改善箇所説明図

不具合の内容

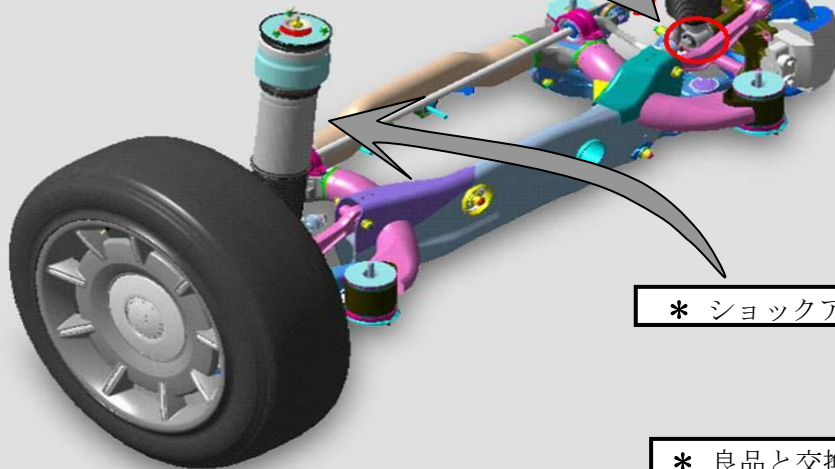
不具合発生箇所
(ショックアブソーバ下部外れのおそれ)

緩衝装置において、リアショックアブソーバ下側取付部の外周の金属プレートとゴムとの接合加工が不適切なため、金属プレートが剥離するものがある。そのため、そのまま使用を続けると、ショックアブソーバとブッシュが分離し、最悪の場合、ショックアブソーバが取付部から外れ、走行安定性を損なうおそれがある。

全車両、リアショックアブソーバを良品と交換する。

識別：作業完了車には、前左ストラットタワーへ黄色ペイントマークを塗布する。
